Mission régionale d'autorité environnementale

**Avis délibéré  
sur le projet de réalisation d'une opération de géothermie  
à Villetaneuse (Seine-Saint-Denis)**

N° APJIF-2023-018  
en date du 13/04/2023

Figure 10: Rose des bruits présentés par le maître d'ouvrage pour la partie diurne (journée). L'Autorité environnementale émet des doutes sur ce résultat et demande de préciser la méthode utilisée pour l'obtenir. Source : Étude d'impact.

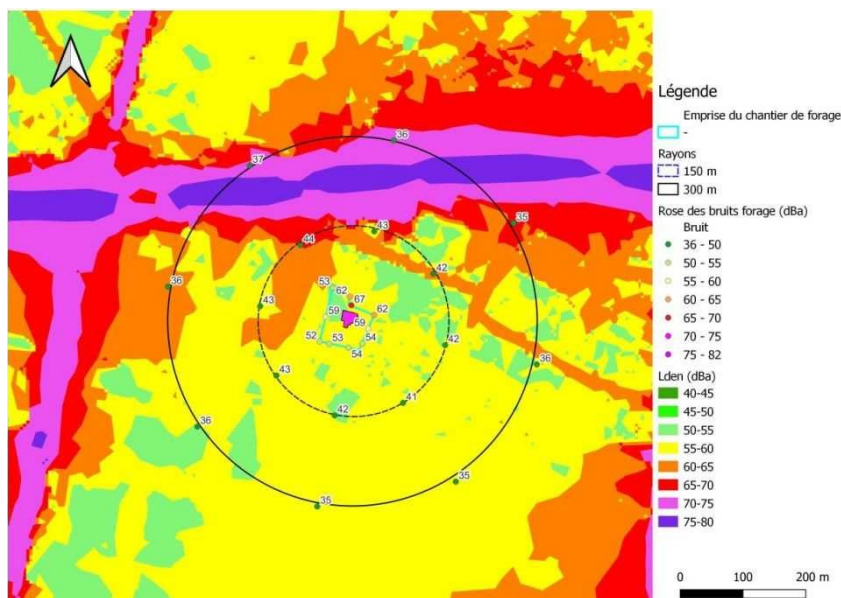
L'Autorité environnementale émet des doutes sur ce résultat et sur la méthode employée pour l'obtenir. Elle attend donc du maître d'ouvrage qu'il effectue une modélisation plus précise des bruits liés à la phase chantier en intégrant le cumul des bruits ambiants et des bruits du chantier (forage, pompage, filtration et séparation des boues, réinjection, groupes électrogènes) en considérant une situation normale (tous les équipements en fonctionnement).

- de présenter une modélisation des bruits perçus par le voisinage en phase chantier lorsque l'ensemble des installations fonctionnent, de jour comme de nuit, sans et avec les protections phoniques envisagées ;
- d'analyser les bruits perçus à chaque étage des immeubles de logements implantés dans les 200 m

Figure 11: Rose des bruits de la machine de forage avec en arrière plan la carte du mode d'occupation des sol de l'Institut Paris Région. Source : Étude d'impact, p. 150.

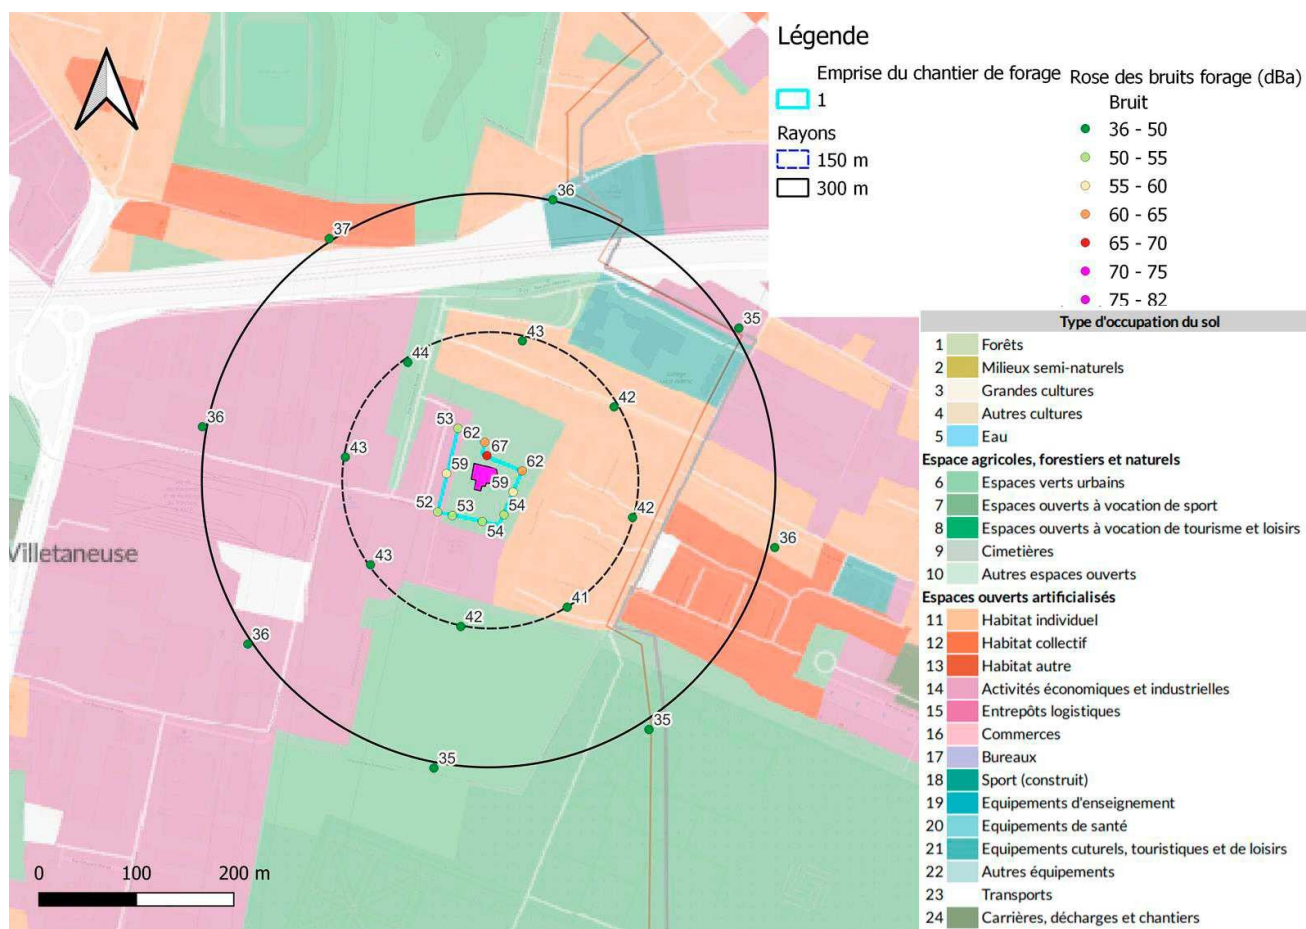
L'étude d'impact identifie une émergence liée à la machine de forage pendant la période nocturne équivalente à 22 dB et prend en compte la proximité avec les logements (p. 152). Conformément à l'arrêté du 14 octobre 2016, des mesures acoustiques de suivi seront engagées pendant la durée du chantier. L'émergence importante en période nocturne (22 dB) devrait notamment être atténuée par la présence d'un mur anti-bruit qui devrait parvenir à la diminuer de 20 dB.
